Avis délibéré de la Mission régionale d'autorité environnementale Provence-Alpes-Côte d'Azur sur la mise en compatibilité du plan local d'urbanisme d'Istres liée à la déclaration de projet (3^{ème} avis) et sur le projet d'extension et de revalorisation du port des Heures Claires à Istres (13)

N°MRAe 2021APPACA6
N°MRAe 2021APACA3

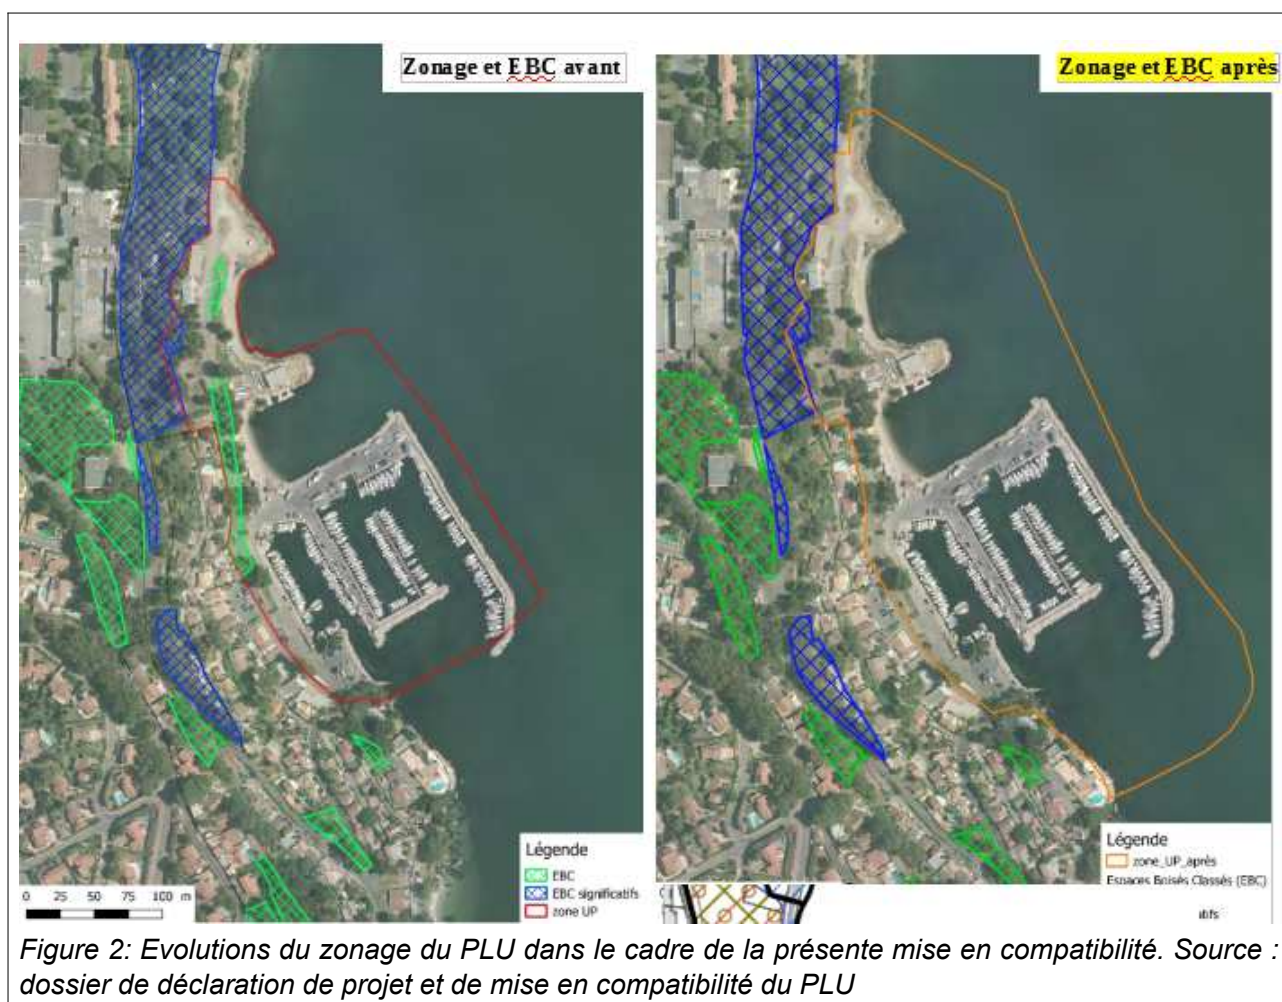
- l'extension en grande partie sur le domaine public maritime (DPM) de 2,4 ha de la zone urbaine UP qui passe d'une superficie totale de 5 ha (PLU de 2013) à 7,4 ha (cf.figure 2 ci-après);

équilibres biologiques, identifiés au titre de la Loi littoral »), zone avec la présence d'un « EBC² significatif » (en bleu sur la figure 2 ci-avant) qui est limitrophe de la zone UP au nord, n'est pas modifiée par ce projet de mise en compatibilité du PLU.

Figure 4: localisation des herbiers de Zostère naine : anse au nord de l'école de voile actuelle (à gauche), anse de mise à l'eau de l'école de voile actuelle (à droite). Source : rapport d'évaluation des incidences environnementales

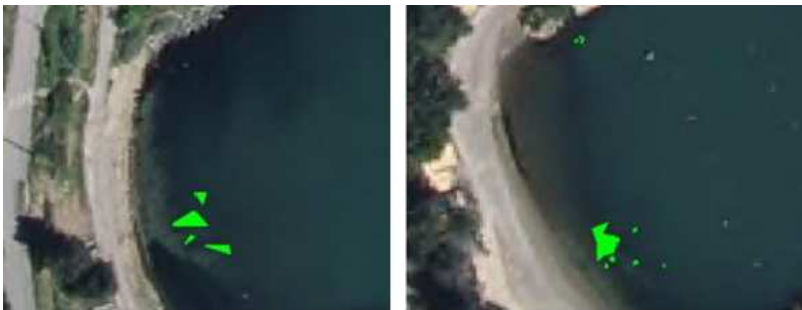
La MRAe recommandait dans son précédent avis du 24 mars 2020, de « revoir l'évaluation des incidences de la mise en compatibilité du PLU sur les herbiers de Zostères naines (espèces protégées) et son habitat favorable, et d'étudier les solutions alternatives afin de mettre en œuvre une séquence « éviter-réduire-compenser » permettant l'option la moins impactante pour cette espèce protégée ».

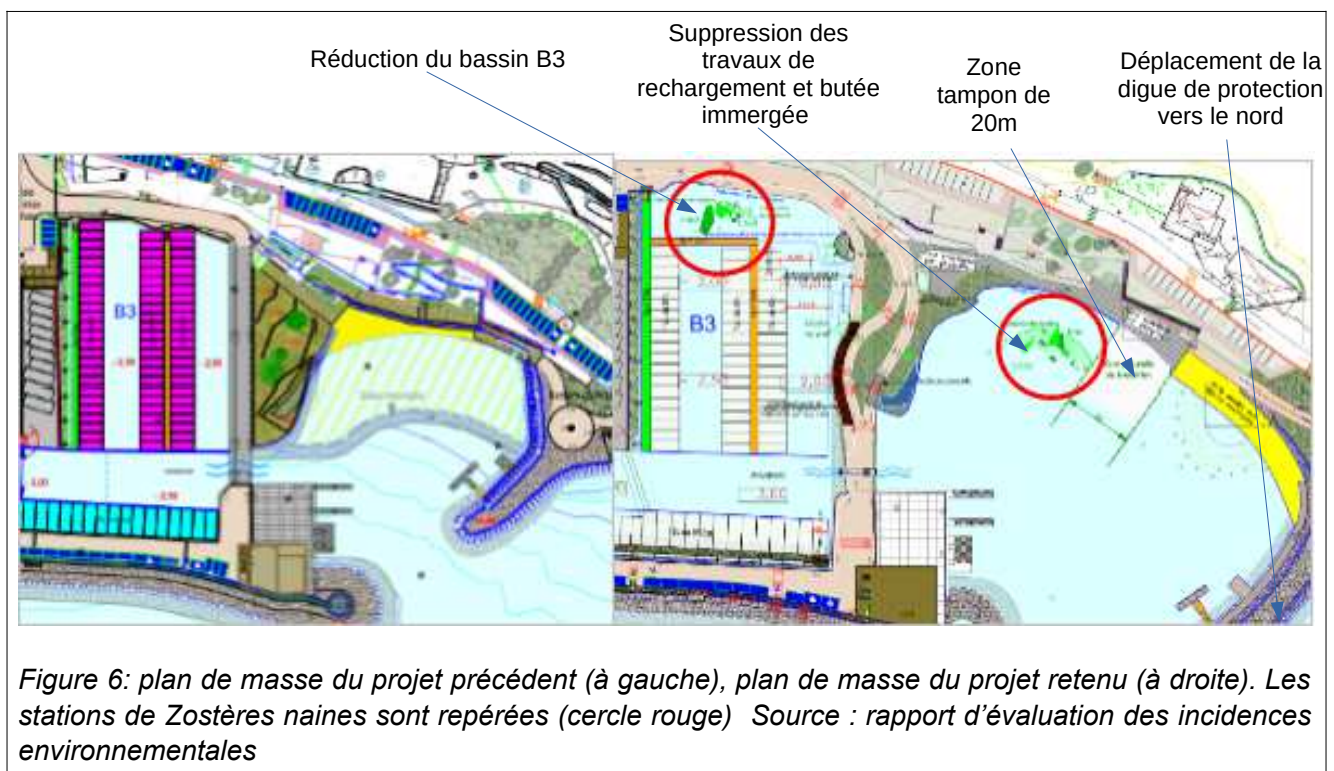
- le bassin B3 a été réduit, la butée immergée a été supprimée et la digue de protection a été déplacée vers le nord, afin de préserver les stations de Zostères naines ;
- les rives naturelles du terre-plein sont conservées, afin de préserver les stations de Limonium de Provence.
